Referencia: Solicitud de Patente de Invención denominada **Red Reforzada y Máquina y Procedimiento para su Fabricación.**

Asunto: Respuesta al Requerimiento No. 9761 del 24 de junio de 2021.

Expediente No. NC2019/0008580

Fig. 2 de la presente solicitud

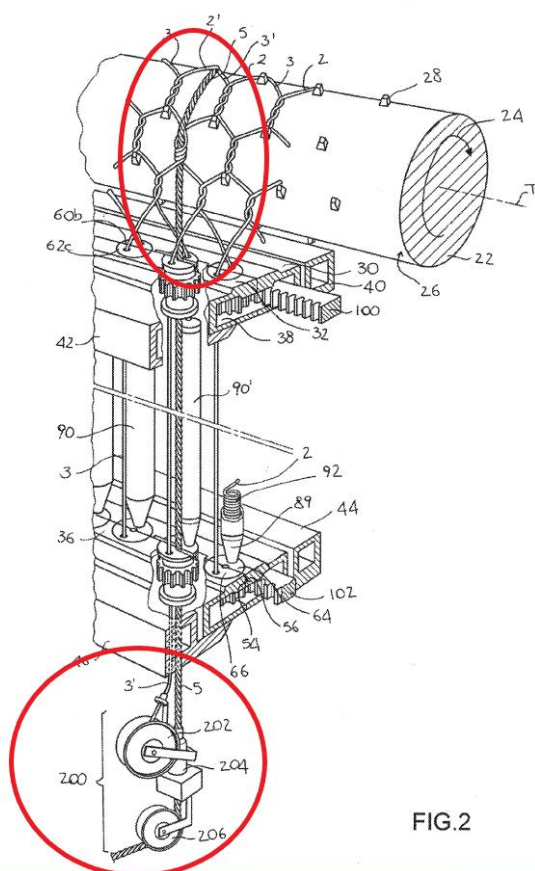
Sin embargo, como se puede apreciar en la figura 2 de la presente solicitud, los elementos no son similares ni cumplen el mismo propósito:

Como se puede apreciar en las figuras arriba, el elemento reclamado en la presente solicitud corresponde al sistema ubicado en la parte inferior de la Fig. 2, el cual tiene el numeral de referencia 200 y comprende los elementos 202, 204 y 206; tal como se reclama, el carrete 202 “*puede girar alrededor del elemento de refuerzo*”. Como se puede apreciar en la figura 3 de D1, los elementos 202, 204 y 206 no tienen una contraparte en el sistema indicado dentro del círculo azul, correspondiente a la característica interpretada por el Examinador como equivalente, el cual es significativamente más complejo que el reclamado. De igual forma, dicho mecanismo de D1 no puede, como se reclama en la presente solicitud, “*girar alrededor del elemento de refuerzo*”.

Fig. 3 de D1

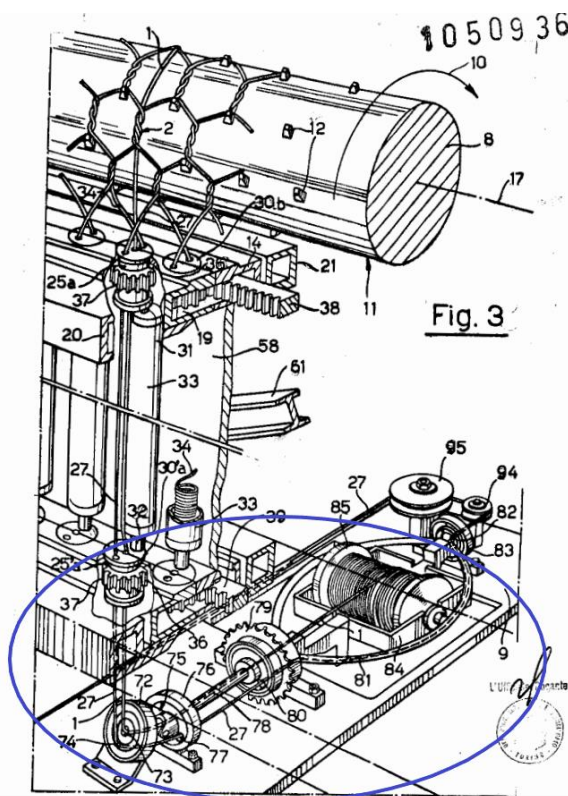
- iii- La solicitud en estudio enseña que *“Los elementos de refuerzo (5), alimentados a la máquina, en la que, para cada elemento de refuerzo (5), se proporciona un carrete (202) para alimentar uno de dichos segundos alambres (3’) restantes, el carrete puede girar alrededor del elemento de refuerzo.”*, cosa que el Examinador equipara con que *“El icono 1 indica un hilo de refuerzo longitudinal insertado en los tramos 2 mutuamente alineados para torcer dos hilos que delimitan dos mallas hexagonales de la red separadas por dichos tramos y pertenecientes a las filas alternas de la propia red (Pág. 14). Comprendiendo dicho dispositivo un carrete para alimentar el hilo de refuerzo situado aguas abajo de dicho mecanismo de control y que comprende miembros guía adaptados para hacer girar el hilo alimentado a dicho par de dichos miembros impulsores y guiar la primera serie alrededor de dicho carrete (Ver figura 3, elemento 72) (Reiv. 1; Ver figura 3)”*
